ECH(PCI)BE-H4A 販売終了のお知らせ

## 販売終了製品

## 置換え推奨製品

1) インレットの位置(寸法単位は、mm です。)

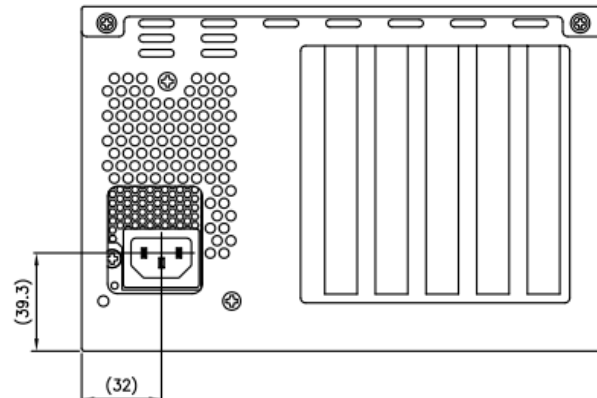
## ECH(PCI)BE-H4A と ECH-PCI-BE2-H4A の相違点

ECH(PCI)BE-H4A

ECH-PCI-BE2-H4A

品名: バス延長方式 PCI バス拡張シャーシ(ショート×4、電源内蔵)  
 型式/価格: ECH-PCI-BE2-H4A ¥68,300 (税別)  
 発売時期: 2014年11月末(予定)  
 備考: 筐体の外形寸法、接続コネクタなどが同一であるため、従来システムからの移行が容易です。但し、次項に示す相違点があります。
